S. DONATO, 26 luglio 2023

- con avviso del 23 maggio 2023, codice procedura MASE-2023-93273 stata avviata la **procedura di valutazione di impatto ambientale (V.I.A.)** di competenza nazionale (artt. 20 e ss. del decreto legislativo n. 152/2006 e s.m.i.) relativa al **progetto di realizzazione di una centrale eolica denominata Orbetello** da parte di **Apollo Wind s.r.l.** (sede in Bolzano, Via della Stazione n. 7) in località varie, Comune di **Orbetello** (GR);

OSSERVAZIONI

Figura 15. PTCP Grosseto: Beni paesaggistici (Tav. ST 5)

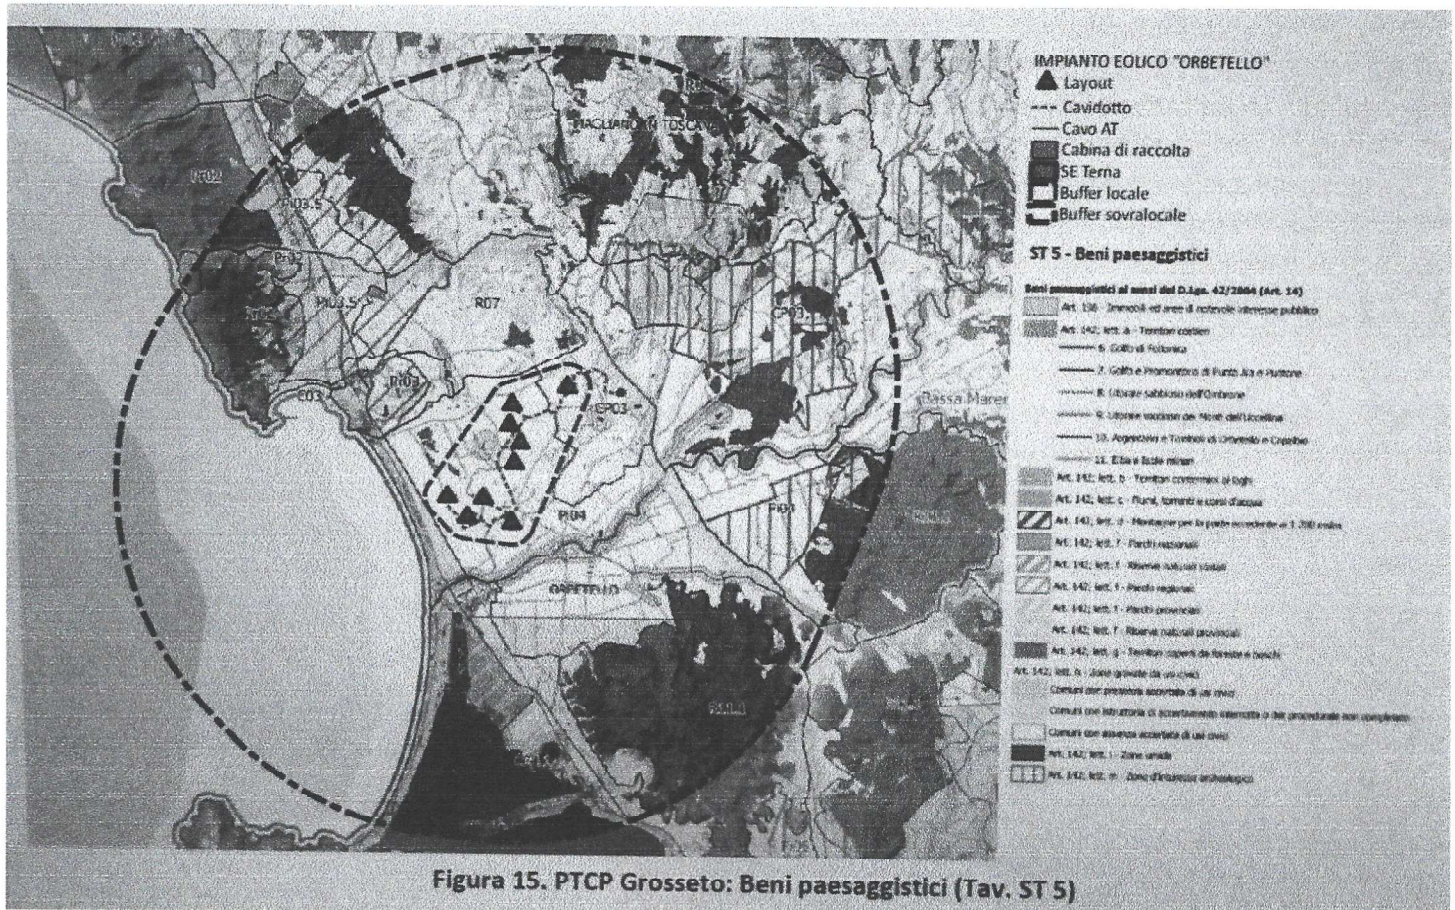
- in proposito, si ricorda che l'art. 6, comma 1°, del decreto-legge n. 50/2022, convertito con modificazioni e integrazioni nella legge n. 91/2022, in relazione all'installazione di impianti di produzione di energia da fonti rinnovabili è stata individuata una "fascia di rispetto ... determinata considerando una distanza dal perimetro di beni sottoposti a tutela di sette chilometri per gli impianti eolici e di un chilometro per gli impianti fotovoltaici". Successivamente, con l'art. 47, comma 1°, del decreto-legge n. 13/2023, convertito con modificazioni e integrazioni nella legge n. 41/2023, la fascia di tutela è stata ridotta a "tre chilometri" per gli impianti eolici e a "cinquecento metri" per gli impianti fotovoltaici.

Detta fascia di rispetto risulta, quindi, nel caso di specie estesa tre chilometri dal limite delle zone tutelate con vincolo culturale (artt. 10 e ss. del decreto legislativo n. 42/2004 e s.m.i.) e/o con vincolo paesaggistico (artt. 136 e ss. e 142 del decreto legislativo n. 42/2004 e s.m.i.). In ogni caso, la visibilità di detti aerogeneratori alti oltre 200 metri sarebbe ben presente in tutta l'area;
